GRIMSTAD KOMMUNE

Innsigelse og høringsuttalelse til forslag til reguleringsplan for Homborsund brygge og nærmiljøsentre i Grimstad kommune

Saksnummer
PLAN-24/00544
oppgis ved alle henvendelser

Byggested: Homborsundveien 190B
Plantype: Detaljregulering
Plannavn: Detaljregulering for Homborsund brygge og nærmiljøsender
Forslagsstiller: Hans Petter Gilje

Ny bestemmelse § 4.5:

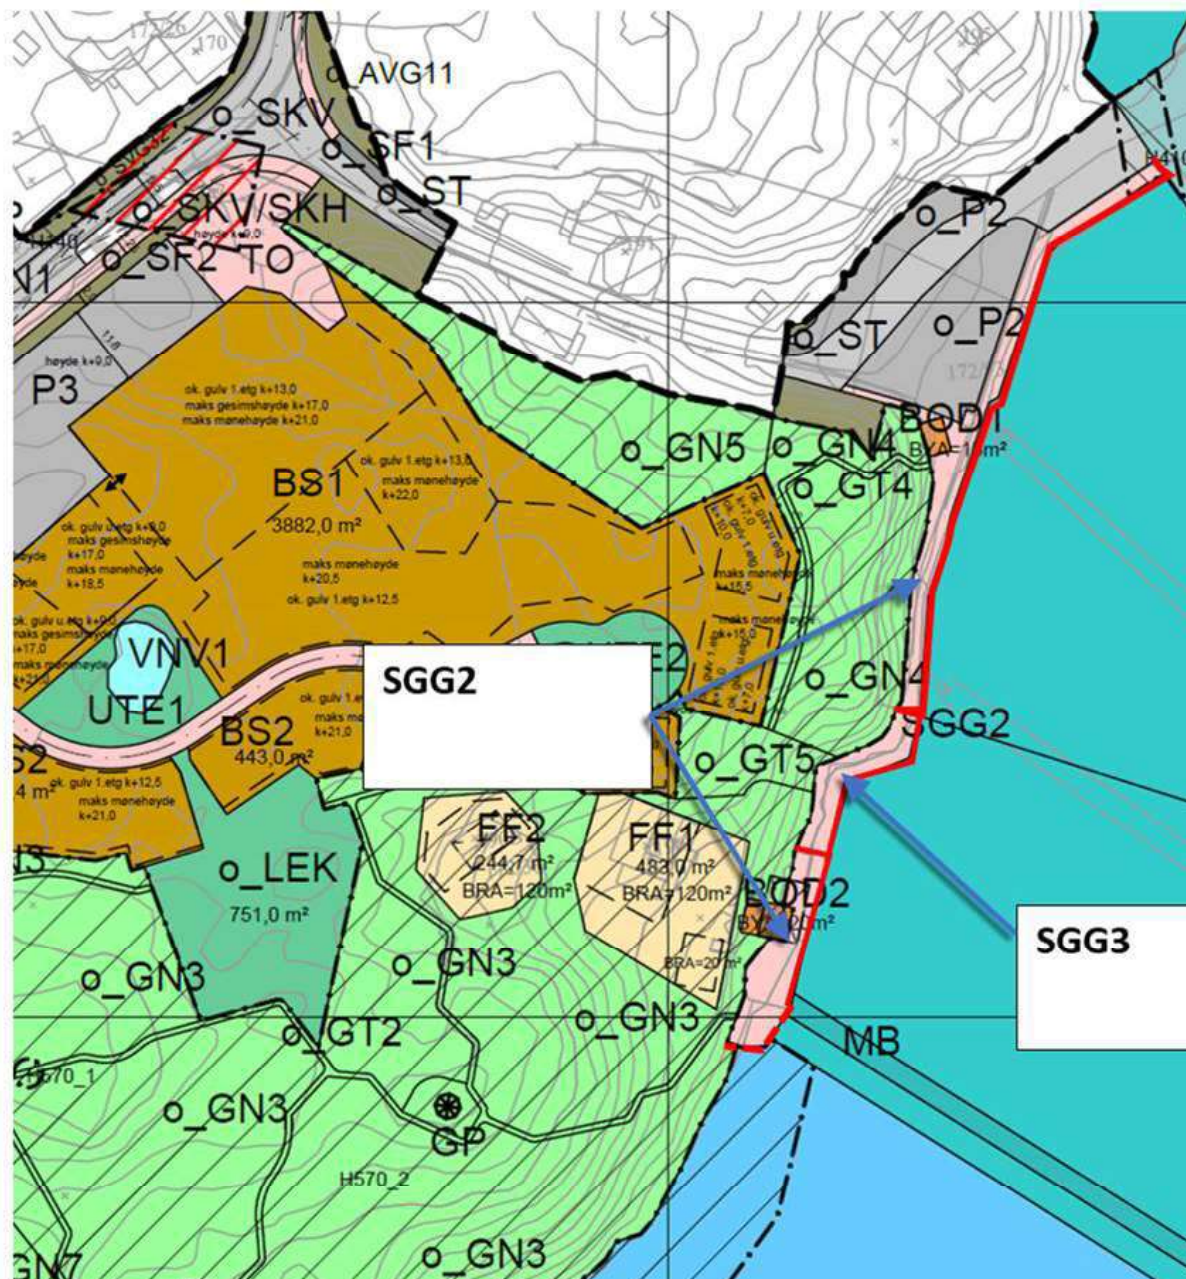
SSG3 skal etableres som gangveg/bryggepromenade **for gående, syklende og bruk av rullestol, og være stengt for ordinær biltrafikk**. SGG3 tillates etablert som brygge forankret i fjellsiden eller fundamentert i vannet, **samt oppføres i betong/stål** med bæring på pæler. **Bryggedekket skal være i tre. Justering av eksisterende bryggefront i form av betong eller steinmur i tråd med formålsgrense i SGG2 tillates**. Frittstående avfallskontainere tillates ikke.

Innenfor avgrensningen av bruk og vern av sjø og vassdrag og SGG3 tillates det mindre avvik fra regulerte formålsgrenser for naturlig tilpasning og tilrettelegging av sjøfronten. **SGG2 tillates benyttet som av-/påstigningssone og lastesone i tilknytning til småbåthavna**
VS.
